扶梯新检规主要变化及示例

三、“防护挡板”部分

3.4 防护挡板 B

图 7、防护挡板实物示例

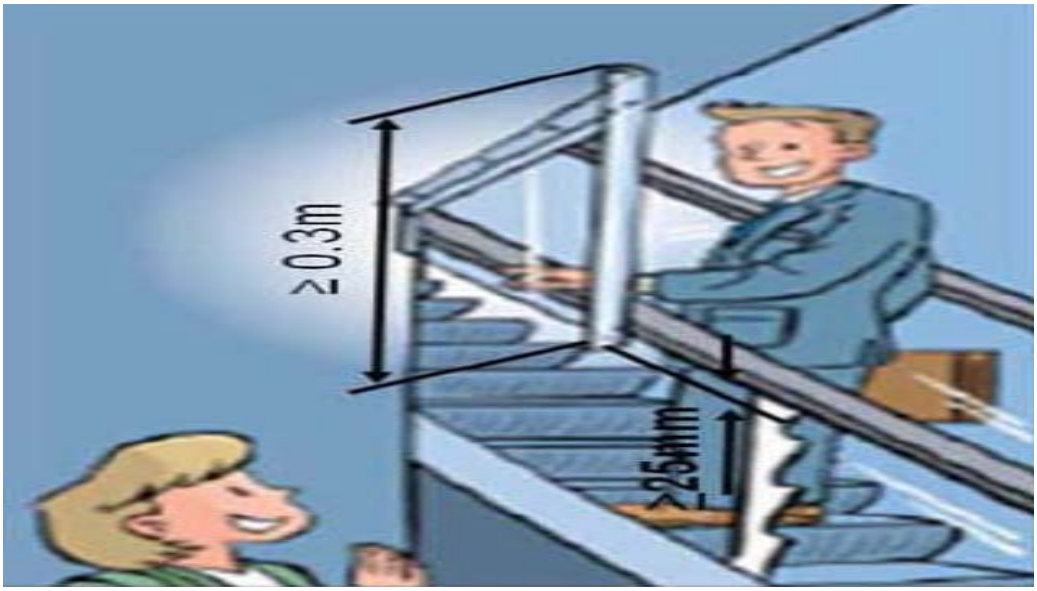
如果建筑物的障碍物会引起人员伤害时，则应采取相应的预防措施。特别是在与楼板交叉处以及各交叉设置的自动扶梯或自动人行道之间，应当设置一个高度不应小于 0.30m，无锐利边缘的垂直固定封闭防护挡板，位于扶手带上方，并且延伸至扶手带外缘下至少 25mm(扶手带外缘与任何障碍物之间距离大于等于 400mm 的除外)“。

□对比 02 版检规 4.4 条，有很大变化。

注意：设置一个高度不应小于 0.3m，无锐利边缘的垂直固定封闭防护挡板，位于扶手带上方，且延伸至扶手带外缘下至少 25mm.

□该项目对在用自动扶梯和自动人行道也须按新检规要求执行。
